Datum předložení změny:	16.03.2021	<b>ZL č. 007</b>
Zhotovitel:	Zlínstav a.s.	
Objednatel:	Vysoká škola chemicko-technologická v Praze	
Projektant:	SPS projekt, spol. s r.o.	
TDS:	Gleeds Česká republika a.s.

Projekt zakázkové číslo:	513/18
Stavba:	VSCHT Praha – Rekonstrukce prostor uvolněných z pronájmu (etapa I) v budově B ul. Zikova – kancelářská část
Objekt:

Název změny:	Statika II - průduchy a komínová tělesa, objektové dilatace
--------------	---

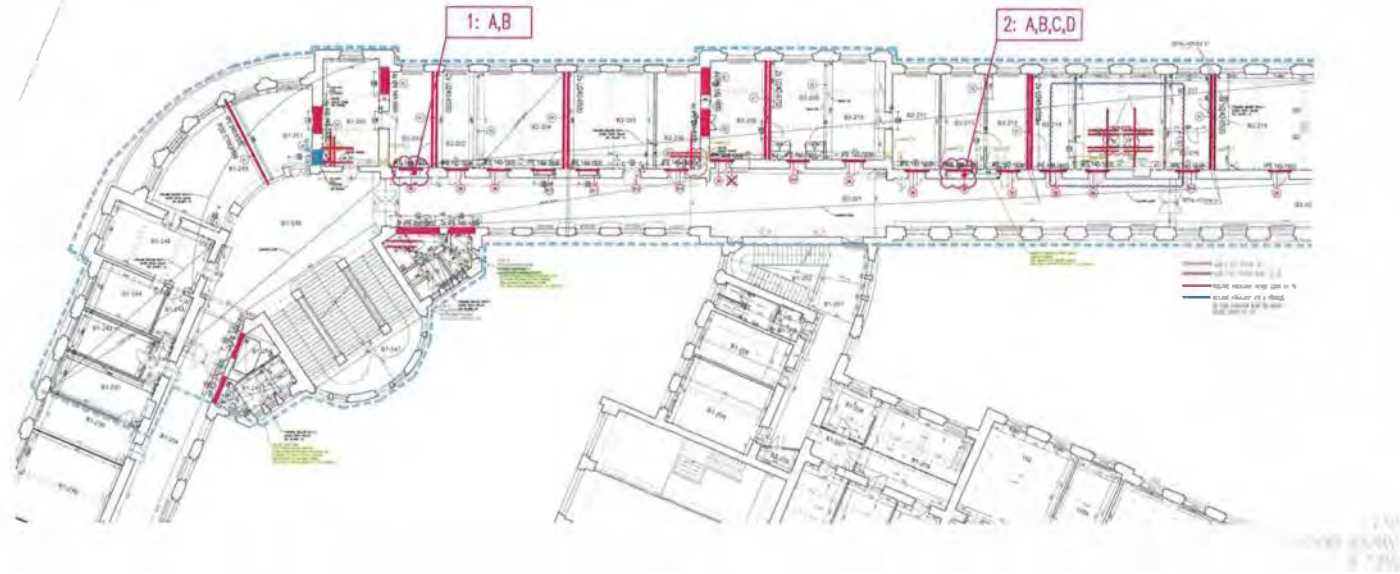
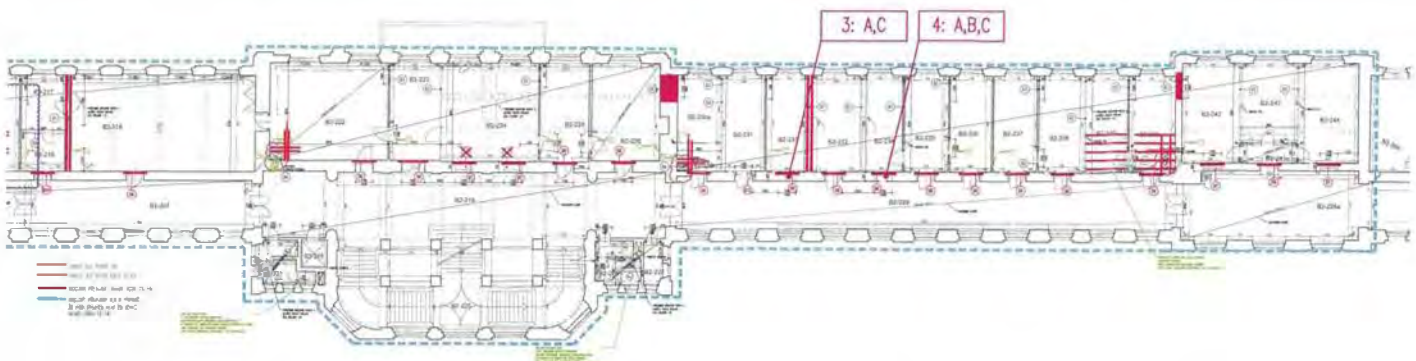
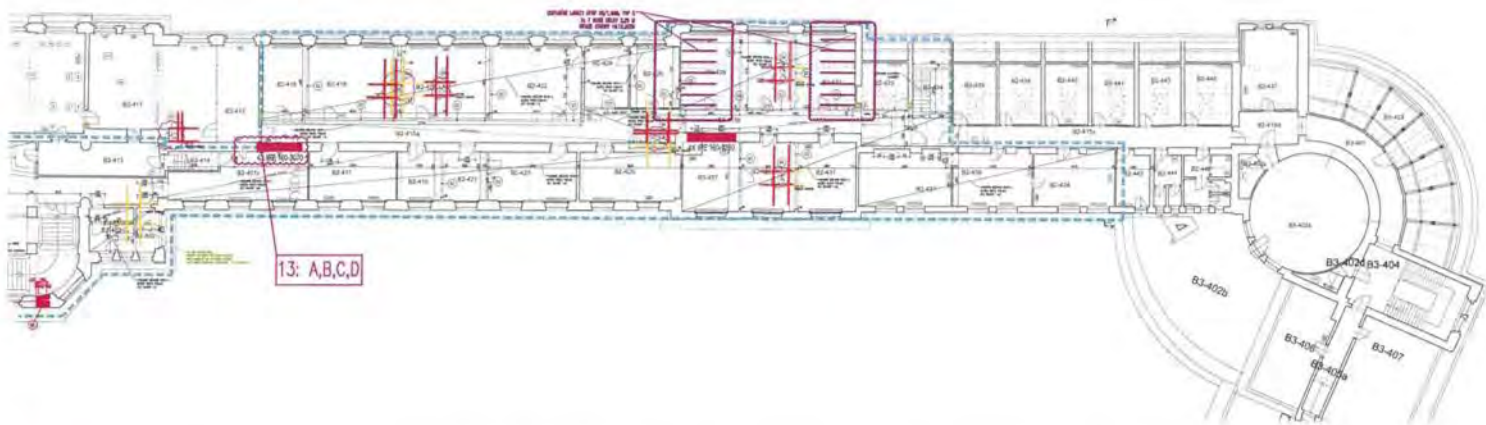
POPIS ZMĚNY: Vzhledem k objeveným původním průduchům a instalacím ve střední nosné zdi je nutné v místě bouraných otvorů pro dveře provést níže popsaná statická opatření. Navržené úpravy ostění a nadpraží jsou obecně popsány zde, sanace jednotlivých bouraných otvorů jsou označeny v přiložených půdorysných schématech a palmě z fotodokumentace. Před zabetonováním průduchů, kterými vedou původní instalace, je nutné prověřit, že jsou nefunkční a instalace demontovat. Průduchy je před betonováním nutno vyčistit.

A) úprava nadpraží s otvory-průduchy  
 - odbourat zbývající cihly až k spodní hraně stávajícího žb věnce  
 - vyčistit spodní část průduchů a ucpat je minerální deskou tl.100mm  
 - v celé spodní ploše nadpraží nakotvit rabicové pletivo, po obvodě vytáhnout minim.100mm na stěny  
 - omítnout cementovou omítkou

B) zabetonování ostění, do kterého částečně zasahují původní průduchy:  
 do stávajícího zdiva nakotvit spony ø10mm výškově á 250mm (dvě vedle sebe nebo lépe U sponu), ostění zabetonovat (beton C25/30)

C) zazdění nik po vybouraných instalacích, skříních a zazdění kapes cihlami plnými na cementovou maltu

D) zabetonování průduchu probíhajícího mimo ostění, do kterého zasahuje uložení překladu:  
 při podlaze vybourat otvor ze strany ostění dveří, případně ze strany chodby, a otvorem vložit fošnu nebo cihlu, která vytvoří dno průduchu. Pod stropem (pod stávajícím betonovým věncem) nebo pod vsazovaným ocelovým překladem vybourat otvor pro zabetonování průduchu. Průduch zabetonovat (beton C25/30).

- A) nadpraží - 2x průduch (rouru demontovat, resp. přeložit)  
odbourat zbylé cihly a dále viz typové řešení
- B) pravé ostění - viz typové řešení
- C) dozděno levé ostění

- A) nadpraží - odbourat zbylé cihly, 1x prostup po demont.roury  
viz typové řešení
- C) zazděny kapsy
- C\*) zazdít drážku po rouře v nadpraží

- A) nadpraží - 2x průduch, et.chránničky - viz typové řešení
- B) levé i pravé ostění (vpravo demontovat rouru) - viz typové řešení
- C) vlevo zazdít vybouranou kapsu
- D) vlevo zabetonovat průduch na celou výšku (od podlahy po žb věnec)

číslo: 01/000001 datum: 6.12.20	PP07 - OPRAVA DILATAČNÍCH SPÁR PŮDORYSNÉ SCHÉMA 1NP	číslo: 1 PP07_1NP
------------------------------------	--	----------------------

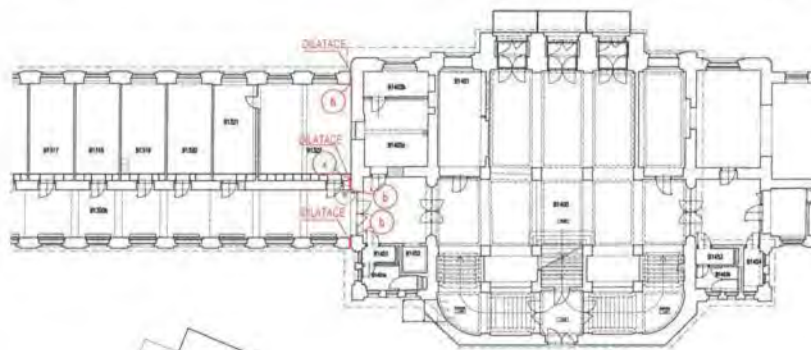
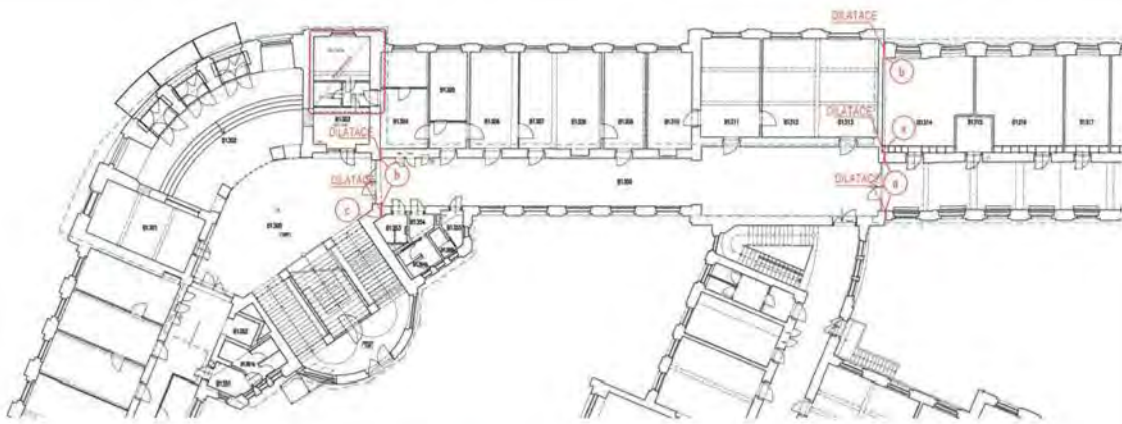
POPIS ZMĚNY: Dilatační spáry ve stěnách budou opraveny dle přiložené specifikace - výpisu. Délky spár spočítány na celou výšku místnosti.  
 Pokud některé dilatační spáry v místě betonových konstrukcí jsou porušené až na výztuž, budou opraveny očištěním a reprofilací výztuže a jejím překrytím vysrávkovou maltou. Finální úprava s dilatačním profilem je popsána ve specifikaci.
